**“CONTROL DE CALIDAD EN LA EJECUCIÓN DEL MONTAJE DE
ESTRUCTURAS DE ACERO GALVANIZADO PARA LOS PROYECTOS ISLA
TEJA I Y LOS ROBLES ISLA TEJA II”**

**Tesis para optar al título de
Ingeniero constructor**

La presente tesis mostrará el plan de calidad que efectuado en los proyectos Isla Teja I y Los Robles Isla Teja II, exhibiendo las diversas No Conformidades detectadas en la partida de estructura de acero galvanizado, con el fin de orientar a otros proyectos estructurados con dicho material por medio de las soluciones planteadas. Se comparará la estadística de No Conformidades de ambas obras.

2.13. *Disposición de anclaje no corresponde a lo especificado.*

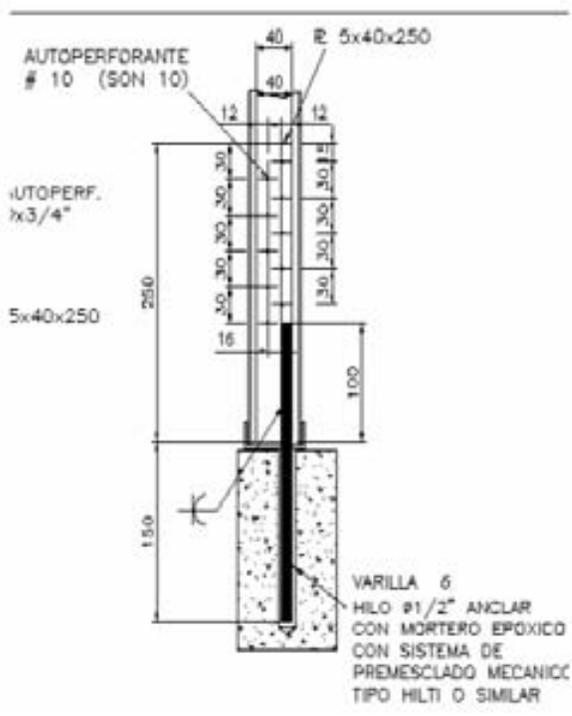
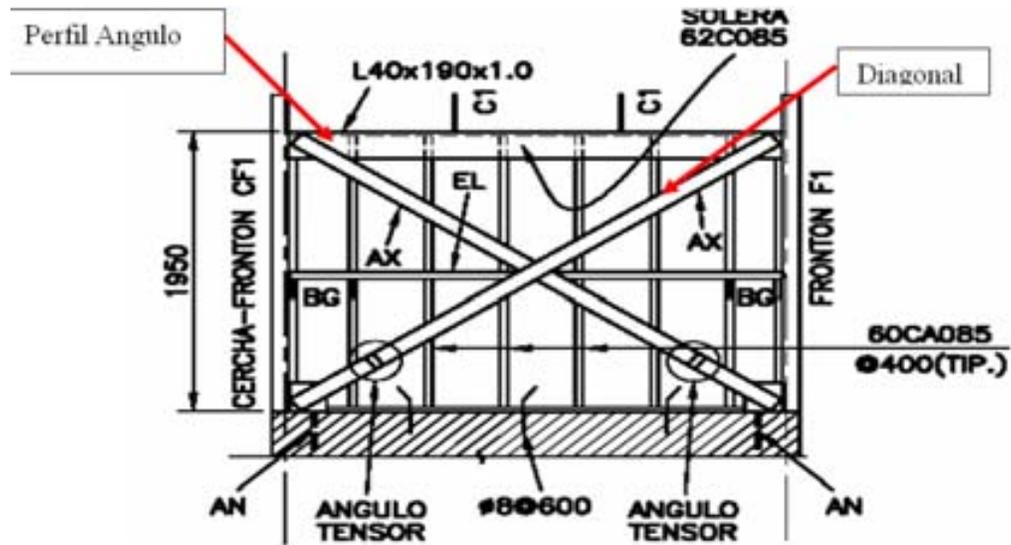
Al ajustar tuerca de anclaje, se dobla perno de expansión.

Se doblan anclajes producto de la gran cantidad de enfierradura de viga de la losa.

- Por encontrarse con enfierradura de losa, anclajes se doblan suavemente, por otro lado, el espesor de la losa era de 10cm, lo que no coincidía con la penetración establecida en plano, lo cual era de 15cm. Gac 07b y Gac 07C.
- Disposición tomada: No existe
- Respuesta a Informe de No Conformidad: “Tolerancia de desviación 15°, penetración mínima 10cm, máximo de asomo 3cm”.

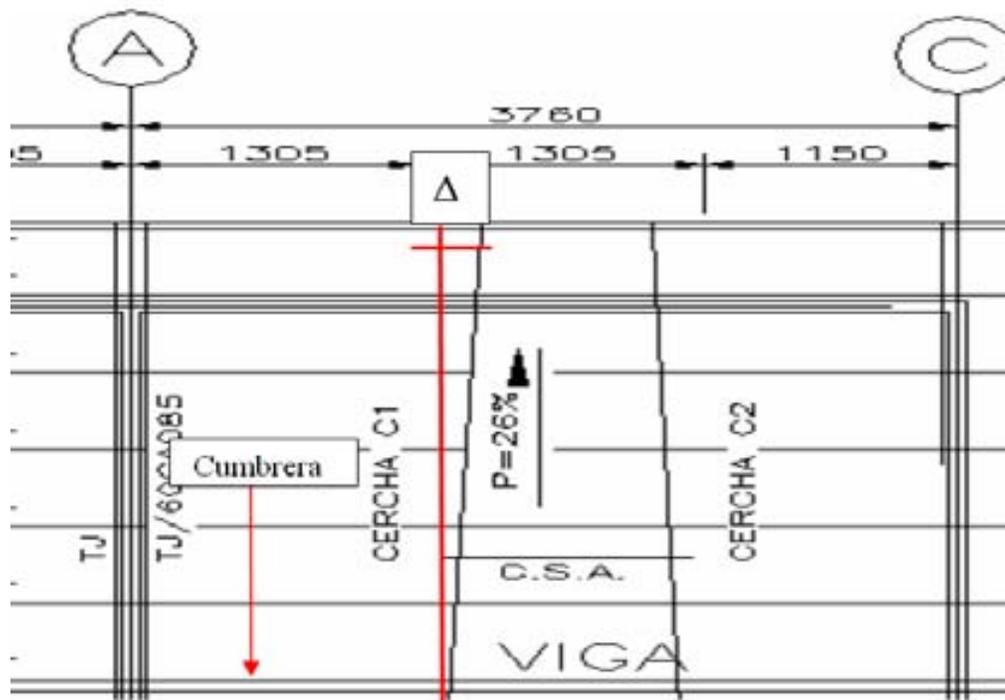
- Se solicita evaluación del ingeniero con respecto a corte de soleras por pasadas de ductos de instalaciones.
- Disposición tomada: No existe
- Respuesta a Informe de No Conformidad: “Corte mayor a ½ sección, colocar clavo hilti en lado consiguiente anclaje mas alejado”.

2.18. Ausencia de pletina de detalle 14.

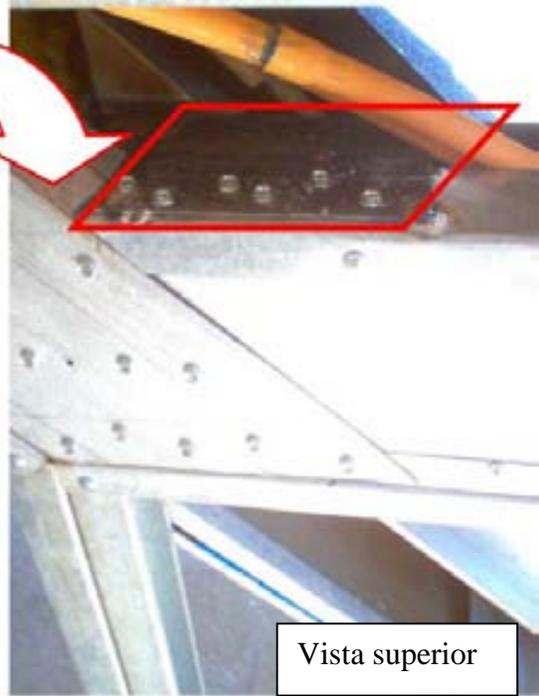
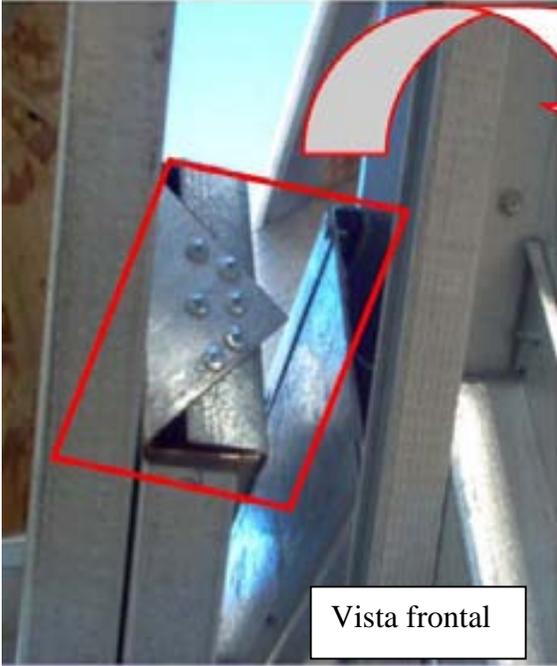
- En obra el detalle 14 no se encuentra como lo especifica el plano, falta pletina posterior de detalle. Dicha viga no coincide de acuerdo a las medidas estipuladas en plano, en obra no se encuentra a tope con viga V1. Modelo Gac 24.
- Disposición tomada: No existe.
- Respuesta a Informe de No Conformidad: Ingeniero Calculista afirma en libro de obra: “Detalle 1,4 en vivienda lote 22 no se colocó tapa de unión viga VM, usándose perfil L interior con 8 tornillos. En viviendas posteriores se coloca VM en lado exterior, se acepta solución dada en obra. En unión posterior de vigas de frontón F3, se usará pletina de unión superior como se indica (Respaldo de libro de obra ANEXO N° 2)”.

2.19. Ausencia de detalle en Bow Window

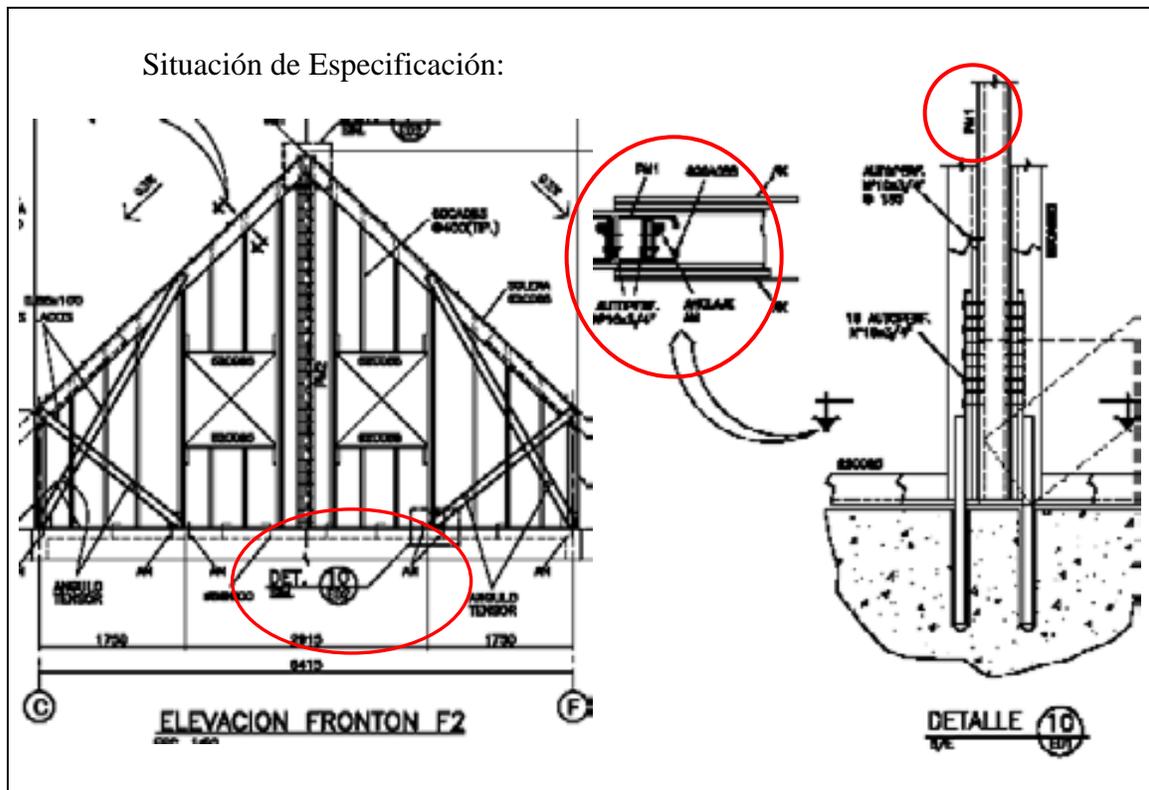
- No existe detalle de BW, en Frontón F1. Modelo Gac 24.
- Disposición tomada: No existe.
- Respuesta a Informe de No Conformidad: Ingeniero Calculista entrega Ficha Técnica de Respaldo para detalle de BW en Frontón F1.

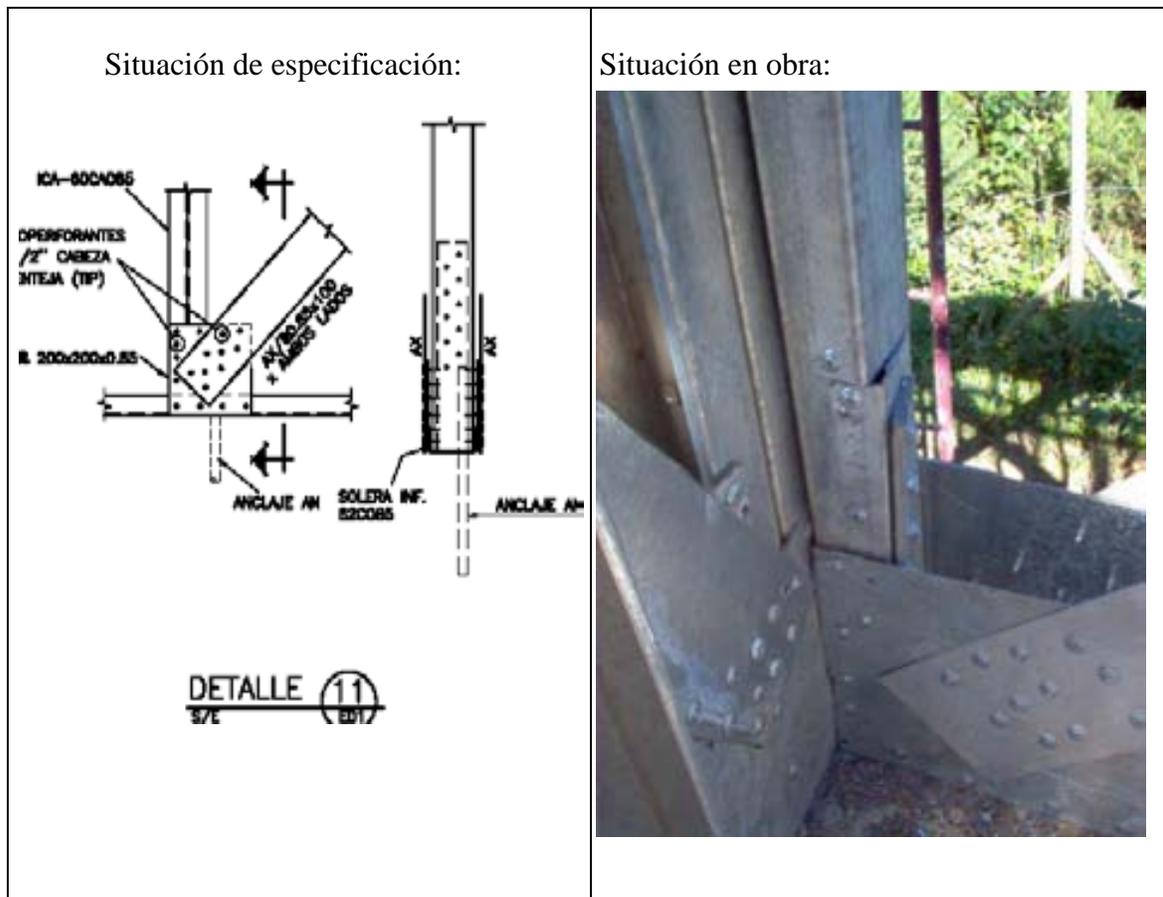
- En frontón F2, falta PM1 indicado en detalle 10. Modelo Gac 24.
- Disposición tomada: No existe.
- Respuesta a Informe de No Conformidad: En la elevación del frontón F2 se indica detalle 10, correspondiente al detalle 11 en la realidad”.

2.23. Ausencia de anclaje junto PM1.

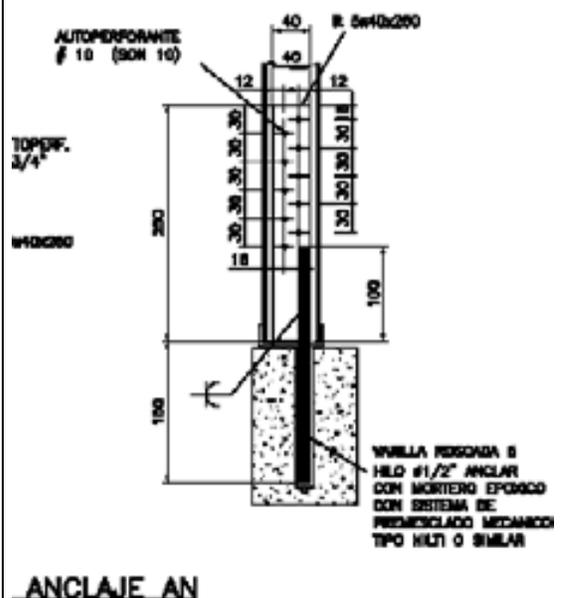
- En frontón F1, el plano especifica dos anclajes a cada lado del PM1, detalle 10, de los cuales 1 se omite por la existencia de BW, omitida en planos de estructuras. Gac 24.
- Disposición tomada: Se instala en la parte posterior.
- Respuesta a Informe de No Conformidad: “En esquina de eje 10 con BW se coloca 2º anclaje en posición de eje perpendicular siguiendo línea de BW”.

2.25. Ubicación de detalles no corresponde a lo especificado.

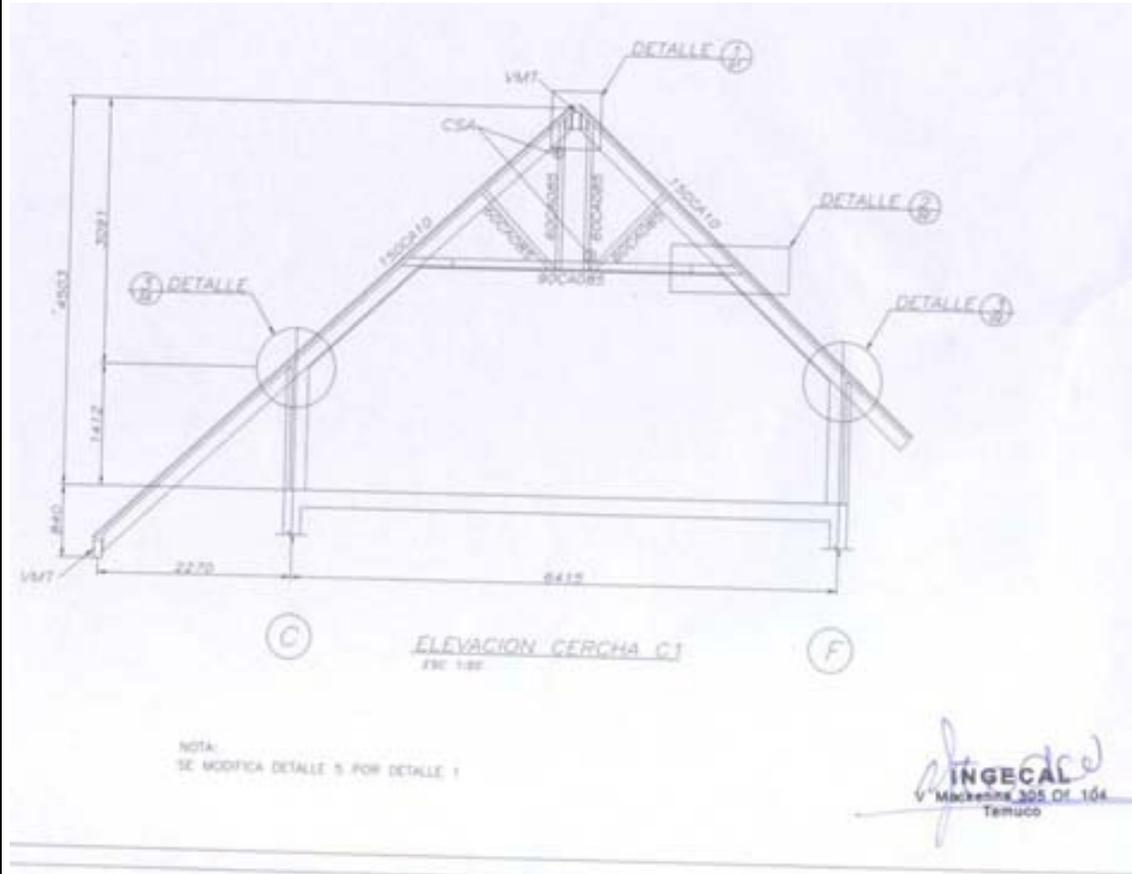
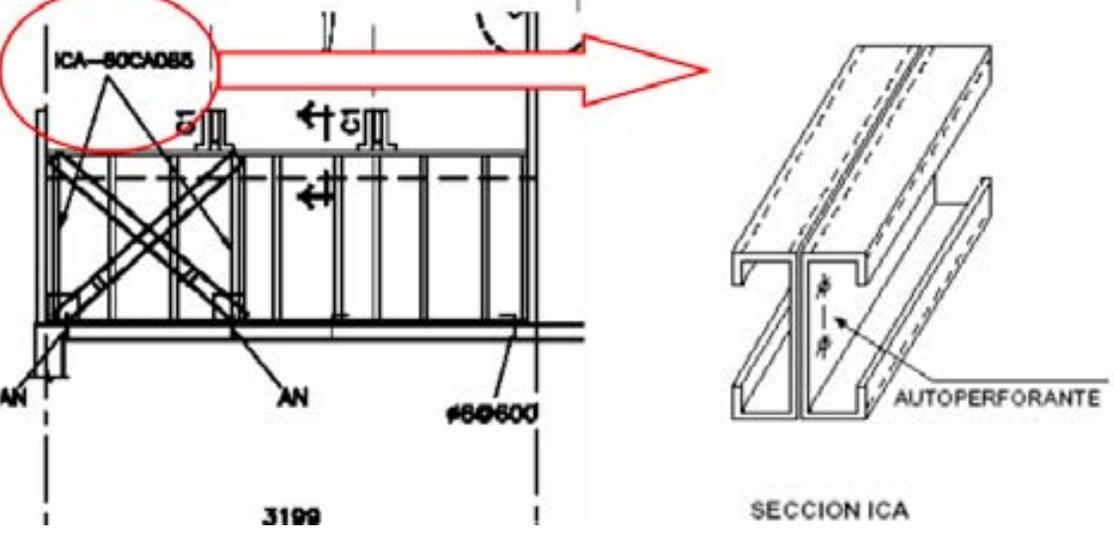
<p>Situación de especificación:</p> 	
<p>Antecedentes:</p> <ul style="list-style-type: none"> • Elevaciones de Cercha C1 y C2 se conforman de acuerdo al detalle N° 1 y configuración de elevación de vigas VT de acuerdo al detalle N° 5. Modelo Gac 24. • Disposición tomada: No existe. • Respuesta a Informe de No Conformidad: Ingeniero Calculista entrega Ficha Técnica de Respaldo para la ubicación de detalle 1 y 5. 	<p>Situación de Obra:</p>

2.27. *Detalle de encuentro de piezas en lucarna no se lleva a cabo.*

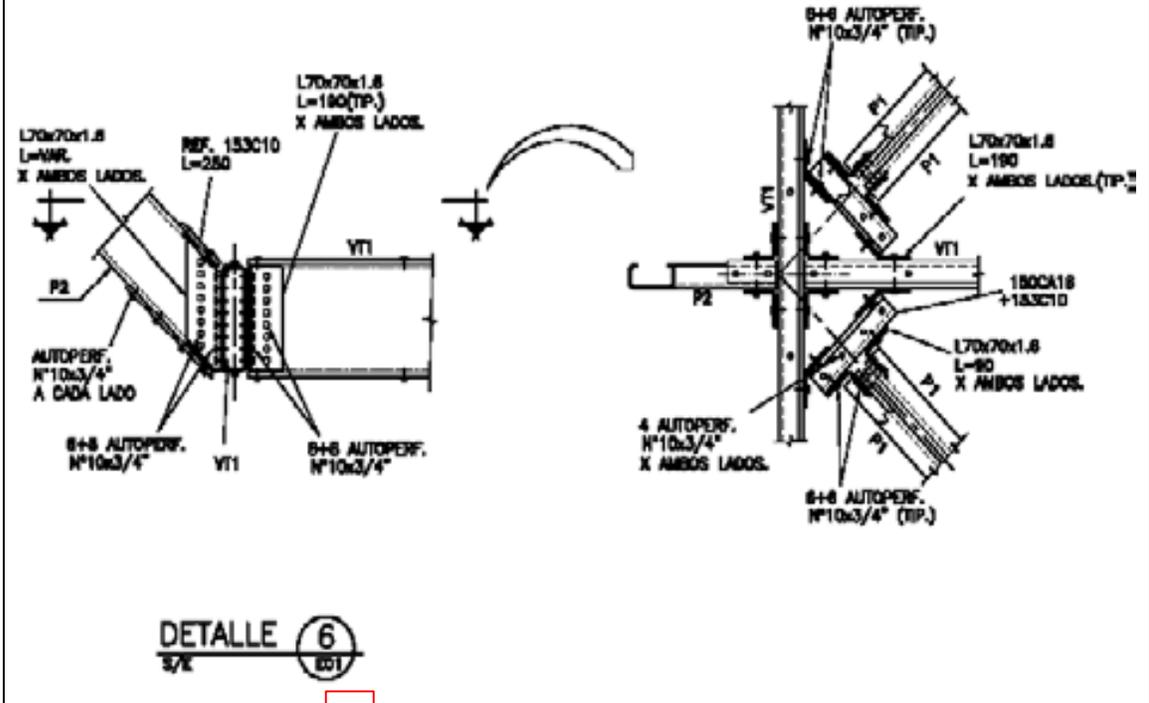
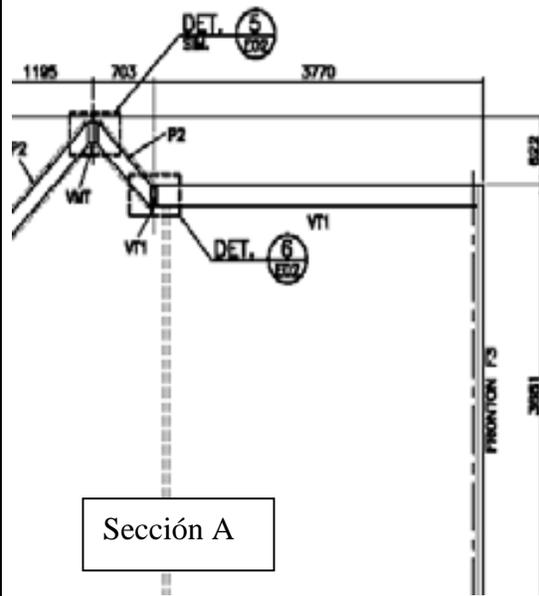
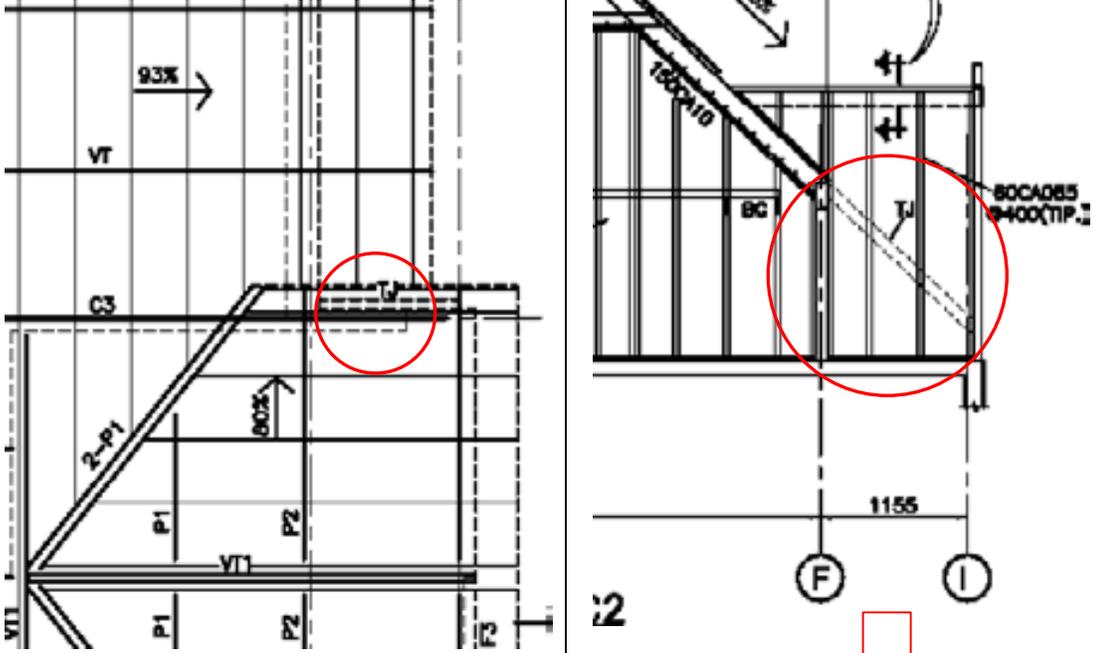
- Detalle N° 6 no se lleva a cabo, según especificaciones. Modelo Gac 24.
- Disposición tomada: Se efectúa destaje alma de perfiles 2-P1 y P1.
- Respuesta a Informe de No Conformidad: “Detalle 6 se adapta para solución de obra con destaje de alma de limatesas diagonales y se aperturan a cumbrera. Solución aceptada”.

Se revisa la obra verificándose detalles de estructura metálica Metalcon, viviendas GAC-24.

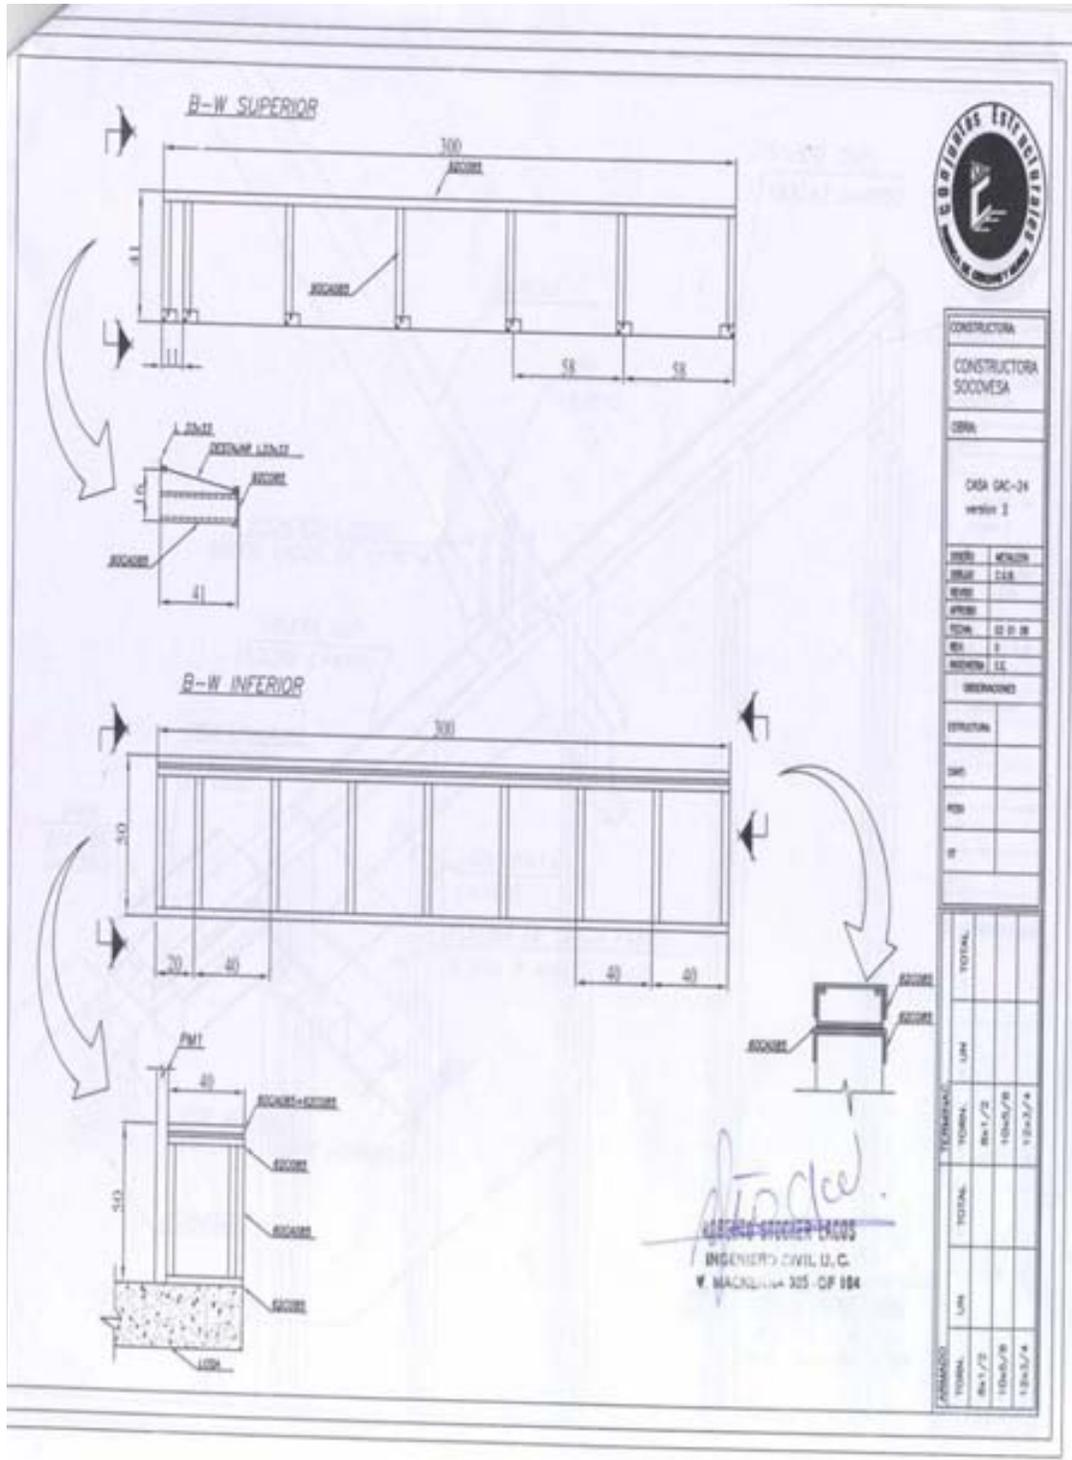
1.- Detalle 14, en vivienda lote 22 no se colocó tapa de unión a V.M., usándose perfil L interior con 8 tornillos. En viviendas posteriores se coloca V.M. en lado exterior. Se acepta solución dada a obra.
